Construction d'un parc photovoltaïque sur la commune de Tonnerre (89)

Projet de centrale photovoltaïque présenté par la société NEOEN

Zone d'activité de Vauplaine (Tonnerre, (89))

Avis d'hydrogéologue agréé en matière d'hygiène publique

Figure n° 2: Plan de masse du projet
Adapté depuis le dossier MICA Juillet 2023 page 159

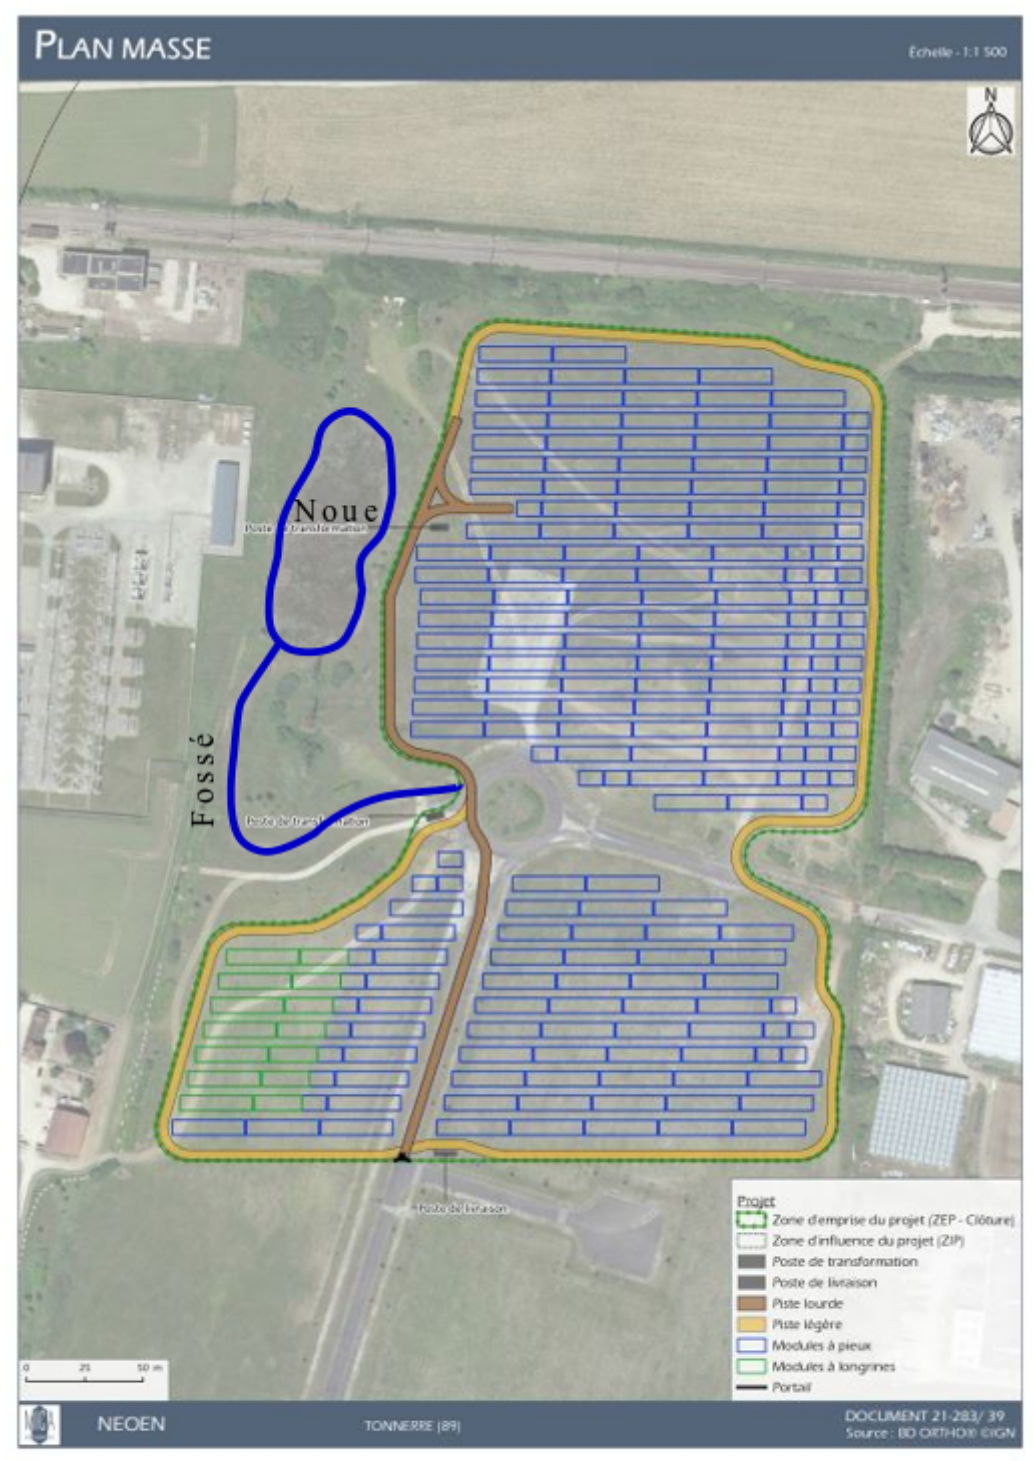
Les eaux pluviales s'infiltrent en grande majorité sur l'ensemble du site, à la topographie en légère pente vers le nord et principalement en herbe. L'eau qui ruisselle sur la voirie, est reprise au niveau du rond-point au centre du site par un fossé enherbé qui se dirige vers une noue d'infiltration au nord-ouest du site (voir fig.2). Elle était sèche au moment de la visite.

Figure n° 10: zone d'appel et isochrones du captage (épaisseur nappe : 5 m)

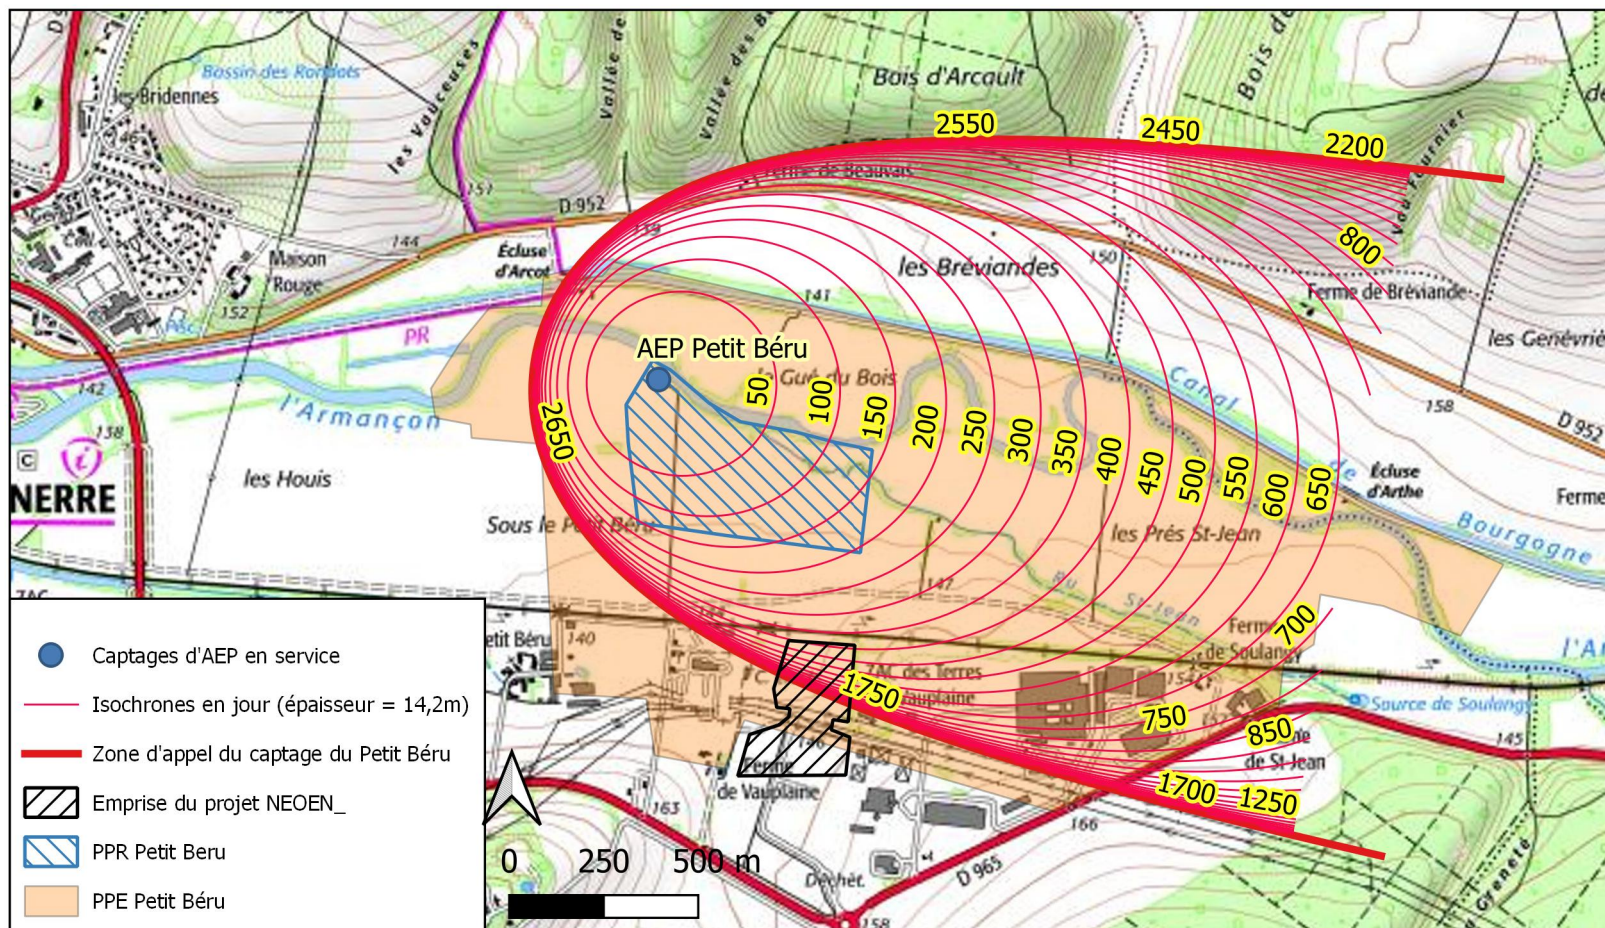
A l'aide des paramètres indiqués dans le tableau n°3 et pour une épaisseur de la zone saturée de 5 m, on obtient les contours de la figure n°9. Ils confirment les calculs et estimations de BONNION (1993), et la pertinence des PP proposés. Avec ces paramètres, une pollution atteindrait le captage au bout de 150 jours environ.

Figure n° 13 : Résultat des simulations obtenues avec TRAC

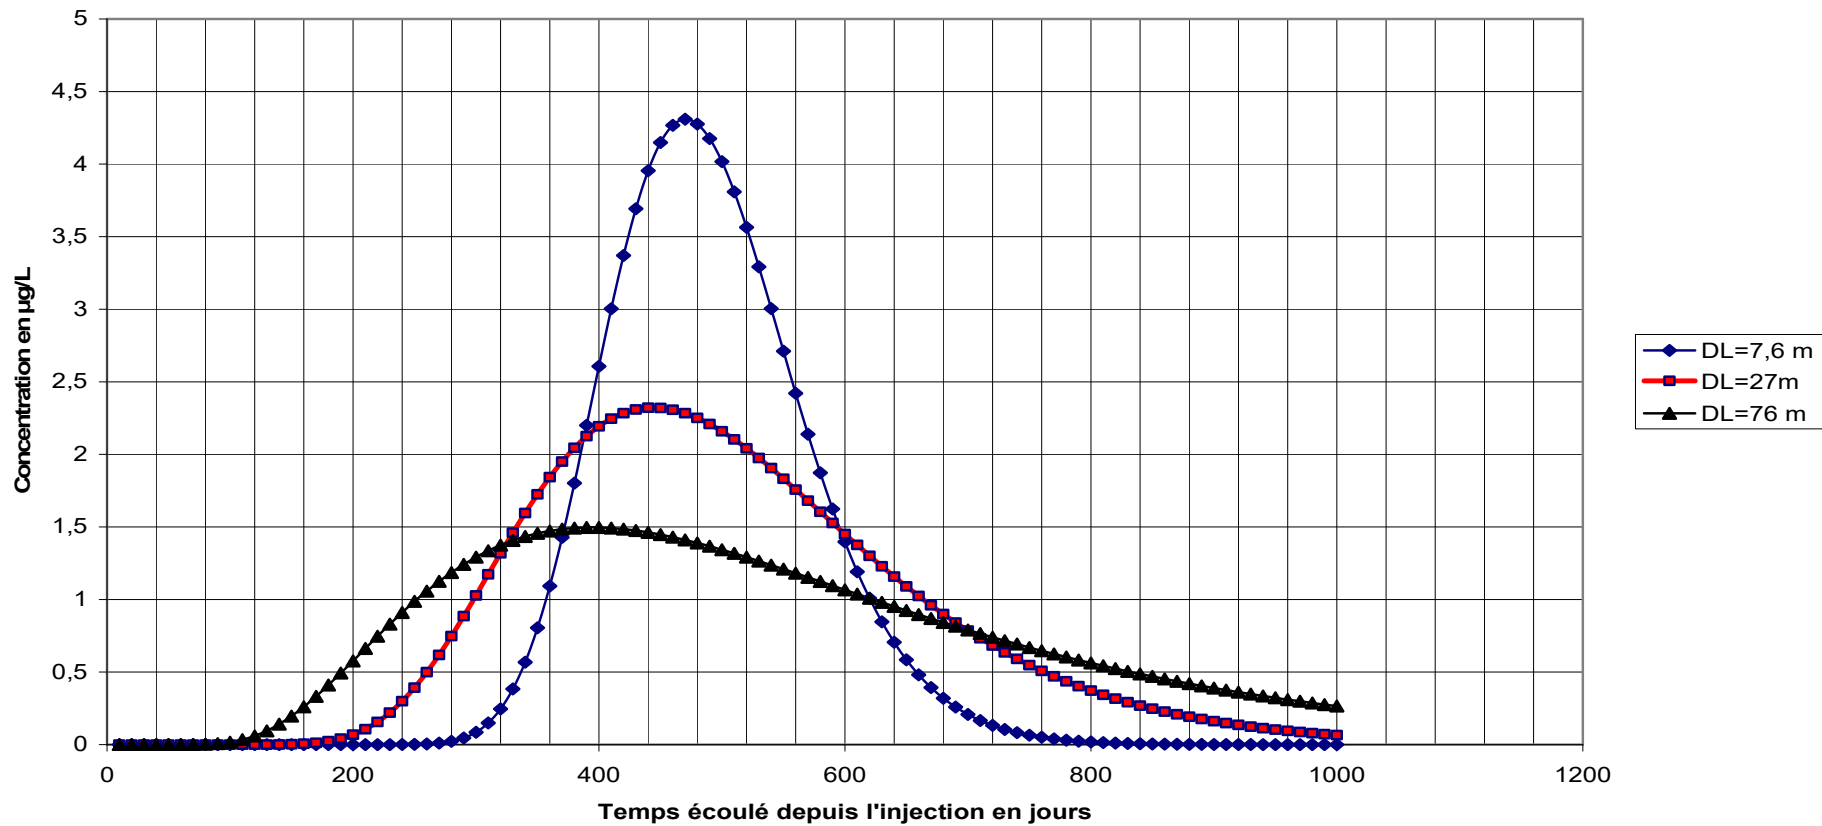
Les courbes de restitution résultant des 3 simulations réalisées sont reproduites dans la figure n°10. On observe l'arrivée du maximum de la concentration du traceur autour de 400 à 450 jours. La valeur de ce maximum dépend de la valeur de la dispersivité longitudinale.

Image extraite du dossier

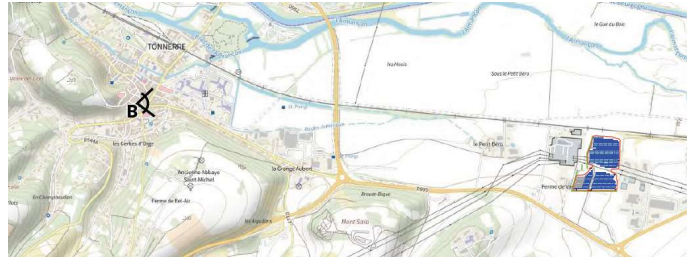
La modification du plan en y apportant un accès supplémentaire permettra au secours d'accéder au site en utilisant le PEI disponible le plus proche.

En apportant cette modification le pétitionnaire lève la prescription relative à la distance du PEI à l'ensemble des installations de la centrale photovoltaïque.
